**COMISIÓN DE USO DE SUELO  
-EJE TERRITORIAL-**

**ACTA DE INSPECCIÓN TRAZADO VIAL CALLE JULIO JARA, CALLE AGUSTÍN ALBÁN BORJA, PASAJE PEATONAL, Y PASAJE S/N DEL BARRIO SANTIAGO DEL SUR, SECTOR TURUBAMBA DE MONJAS, PARROQUIA CHILLOGALLO.**

**INFORME TÉCNICO No. AZQ-UTV-014-2018**

**Asunto:** Trazado Vial calle Julio Jara, calle Agustín Albán Borja, pasaje peatonal, y pasaje S/N del Barrio Santiago del Sur, Sector Turubamba de Monjas, parroquia Chillogallo.

**Calle Agustin Alban Borja**

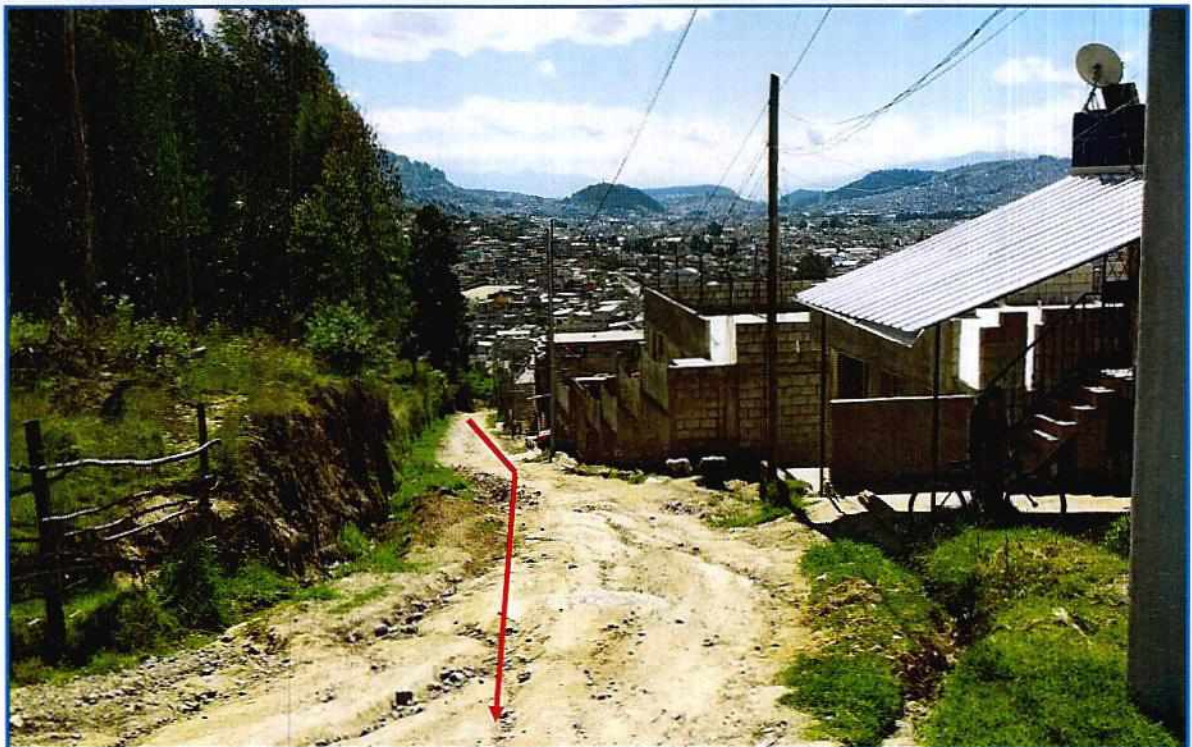
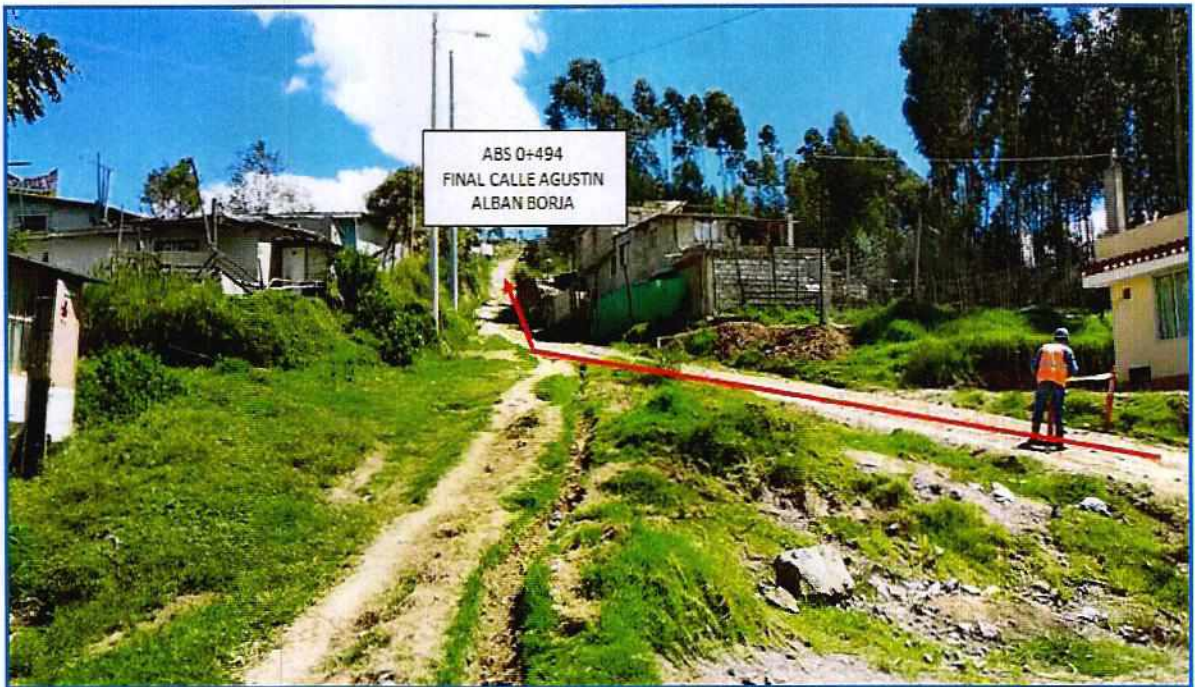
En la Hoja vial N°31711 la calle Agustin Alban Borja se denomina camino público con una sección de 10.00m; pero la trayectoria es otra en sitio; por lo cual es necesario la aprobación del trazado vial existente manteniendo la sección de 10.00m como consta en la proyeccion de la hoja vial.

En la presente propuesta vial no se producen afectaciones a las construcciones pero si existen afectaciones a los cerramientos existentes.

Las vía mencionada se encuentran aperturada en tierra, con una consolidación de construcciones del 60 %; cuenta con los servicios de agua potable, alcantarillado y energia eléctrica.

Sección transversal total:	10.00m	10.00m
Calzada:	7.00m	7.00m
Aceras: de la vía	1.5 m a cada lado de la vía	1.5 m a cada lado

**Pasaje S/N**

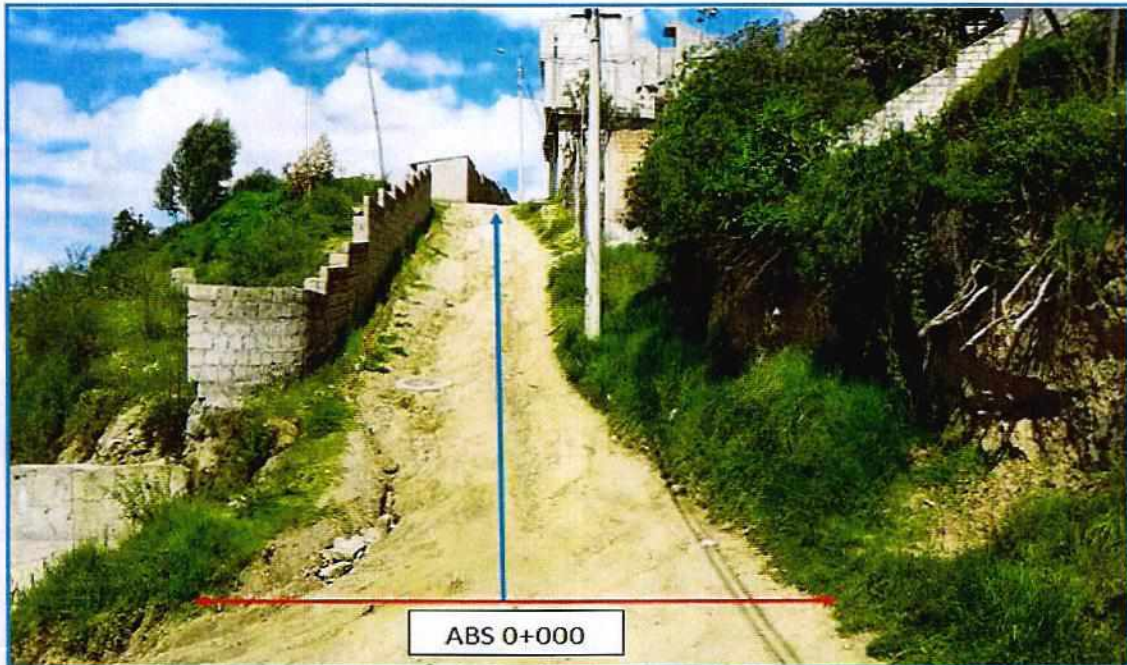
El pasaje peatonal S/N no se encuentra proyectada en la Hoja vial IGM N°31711, se encuentra aperturado en sitio en 6.00m siendo este pasaje el unico acceso a las construcciones aledañas, por ello es importante que se ponga en consideración la aprobación del mismo.

Las vía mencionada se encuentran aperturada en tierra, con una consolidación de construcciones del 60 %; cuenta con los servicios de agua potable, alcantarillado y energía eléctrica.

Sección transversal total:	-----	6.00m
Calzada:	-----	6.00m
Aceras:	-----	sin aceras
